**Avis délibéré de la mission régionale
d'autorité environnementale
Hauts-de-France
sur le projet de parc agrivoltaïque
sur la commune de
Villers-Agron-Aiguizy (02)
Étude d'impact décembre 2023**

n°MRAe 2025-8781

Figure 3 - tracé de raccordement

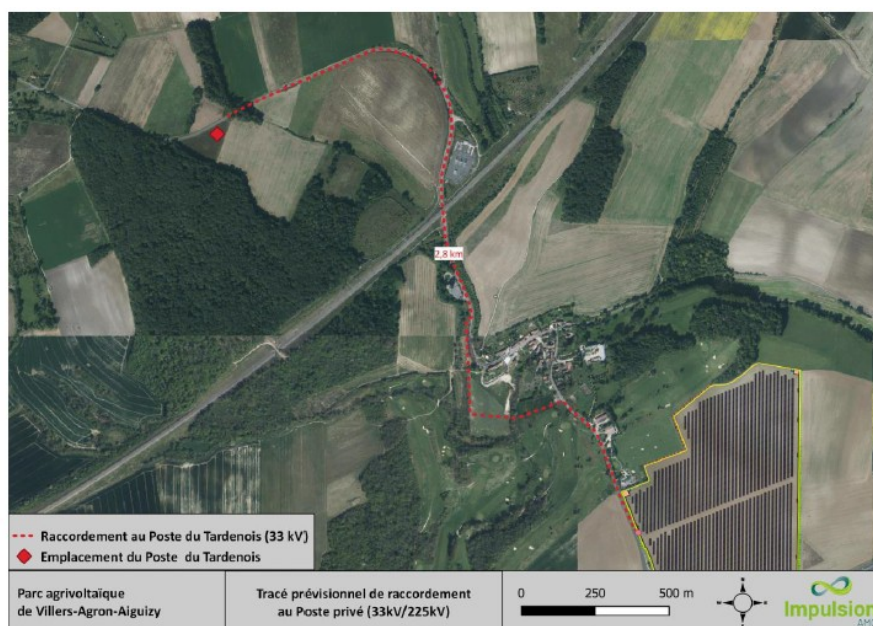
L'autorité environnementale recommande d'actualiser l'évaluation des impacts du raccordement si des secteurs sensibles (zones humides par exemple) sont traversés, si le tracé prévisionnel venait à être modifié entraînant des impacts sur des espaces à enjeu, ou si la création de lignes aériennes s'avérait nécessaire.
